**DIRECTION GÉNÉRALE DE L'ÉVALUATION
ENVIRONNEMENTALE ET STRATÉGIQUE**

**Questions et commentaires
pour le projet d'agrandissement du
lieu d'enfouissement technique de Lachenaie
sur le territoire de la ville de Terrebonne
par Complexe Enviro Connexions Itée**

Dossier 3211-23-095

Le 11 octobre 2024

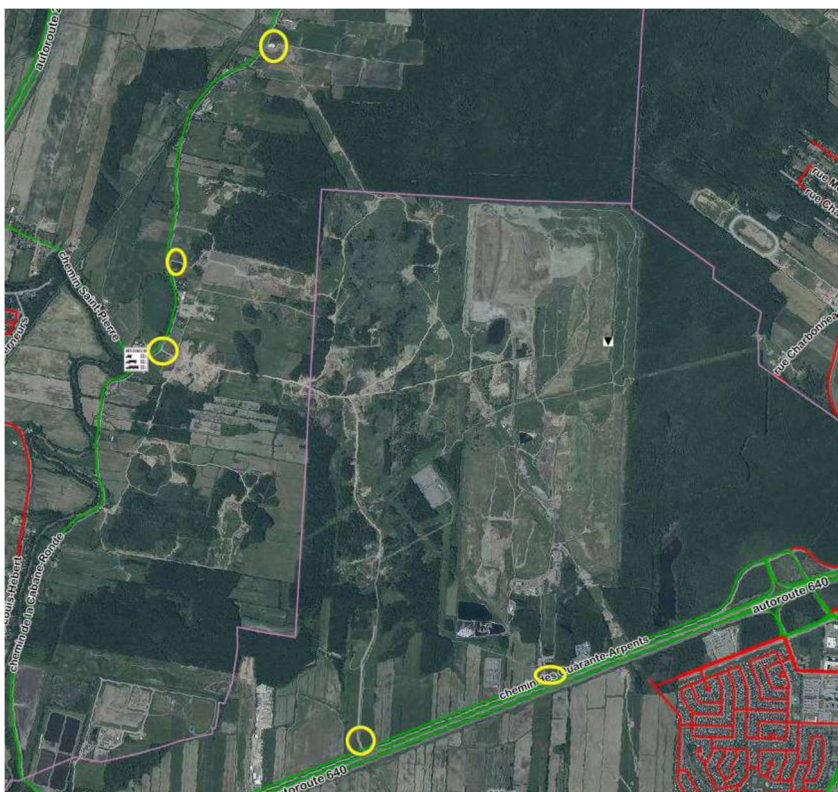
QC-91 Concernant les accès secondaires identifiés à la section 4.4.10.1 du rapport principal de l'étude d'impact (PR3.1), plusieurs autres accès semblent possibles, comme présentés à la figure suivante :

D'autres camions peuvent-ils circuler par ces accès? Si oui, ces camions sont-ils inclus dans les 307 382 passages annuels de camions, comme indiqué sous la figure 4-31?
